Ministero della Transizione Ecologica

Commissione Tecnica di Verifica dell'Impatto Ambientale – VIA e VAS

Parere n. 296 del 22 luglio 2022

<p>Progetto:</p>	<p>Provvedimento VIA nell'ambito del provvedimento unico ambientale ai sensi dell'art. 27 del D.Lgs 152/2006 e ss.mm.ii.</p> <p>Progetto per la realizzazione di un impianto eolico composto da 7 aerogeneratori da 4,3 MW per una potenza do 30.1 MW, sito nel comune di Valva (SA) e le relative opere di connessione nel comune di Calabritto (AV)</p> <p>ID_VIP: 5407</p>
<p>Proponente:</p>	<p>Valva Energia S.r.l.</p>

Figura 3: Sovrapposizione tra i layout. In rosso il parco eolico autorizzato, in blu la proposta di variante

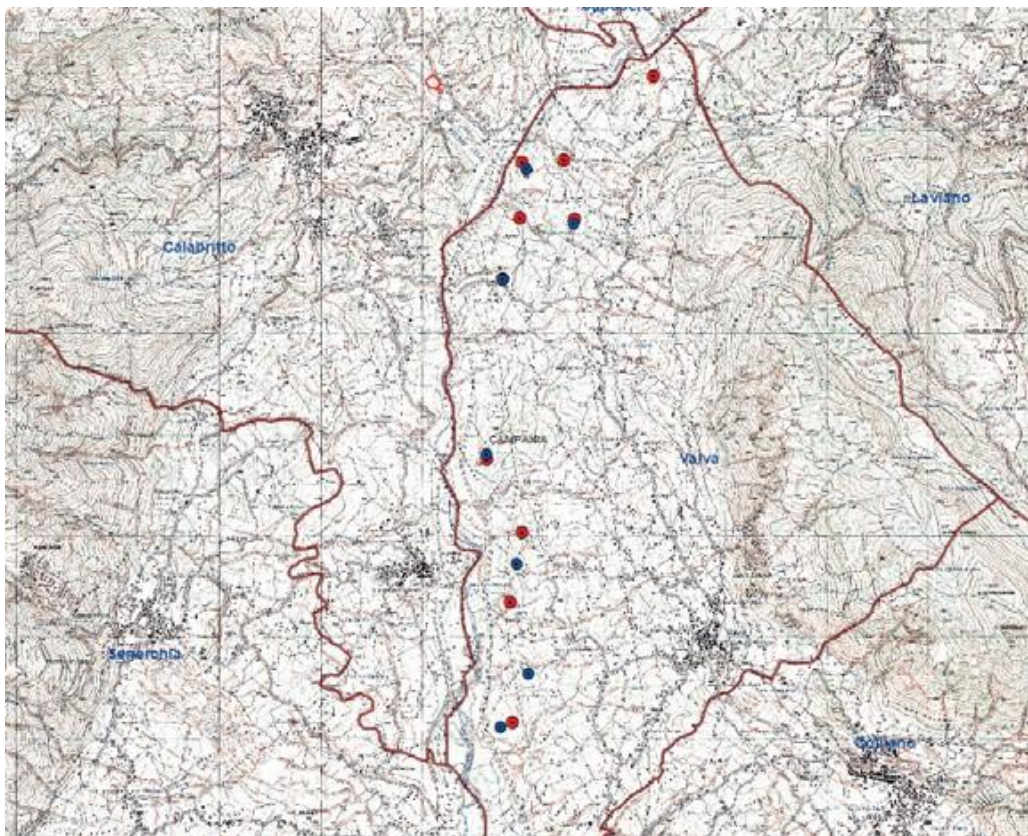
La Commissione ha verificato che dalla tabella di raffronto tra le alternative presentata nella relazione di incidenza gli aspetti migliorativi dell'alternativa non sono così evidenti.

L'altezza della torre che viene rappresentata come minore in realtà come altezza totale è maggiore.

La superficie singola e totale è maggiore. Si riduce solo la dimensione della barriera nord sud, ma poco quella est ovest.

Schema del corridoio fluviale (scala 1:50.000)

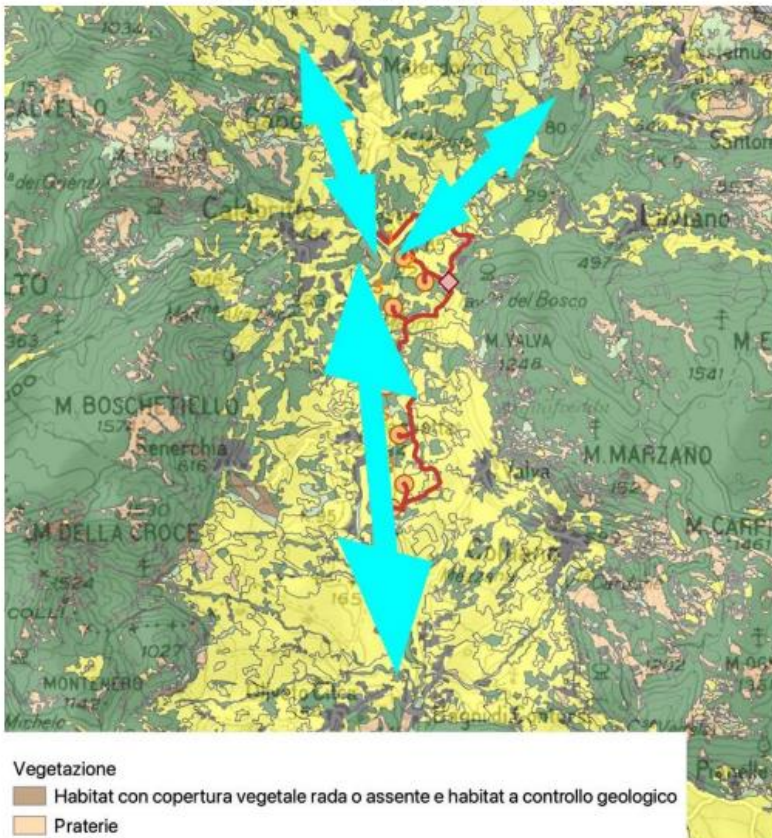
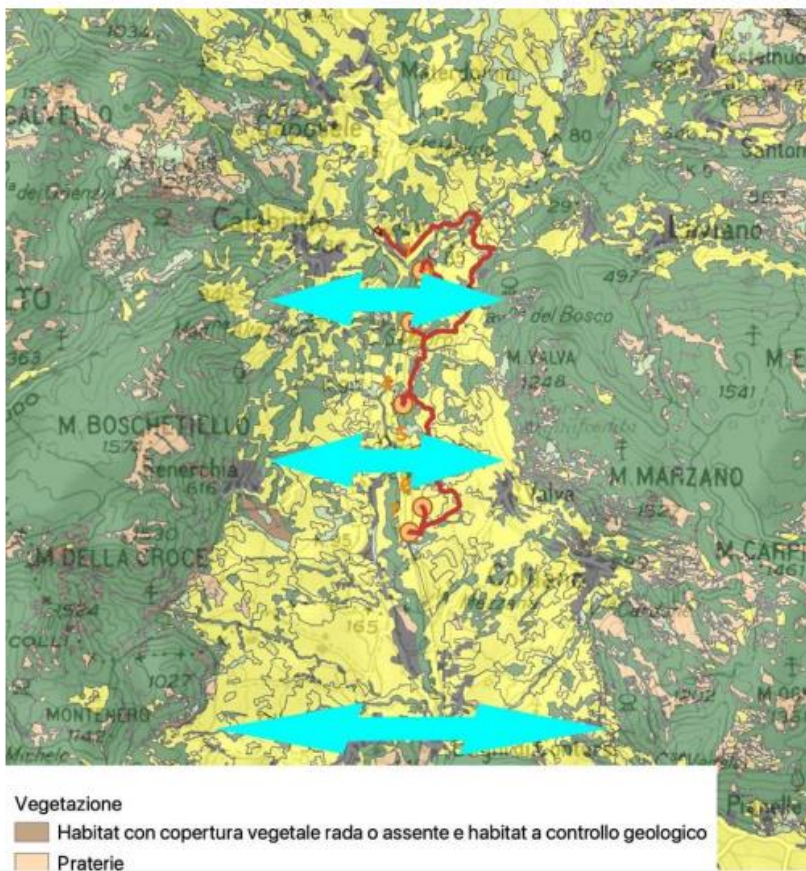
Viene anche evidenziata l'interferenza con i corridoi ecologici e faunistici, di fatto modificando i postulati assiomatici delle prime analisi.
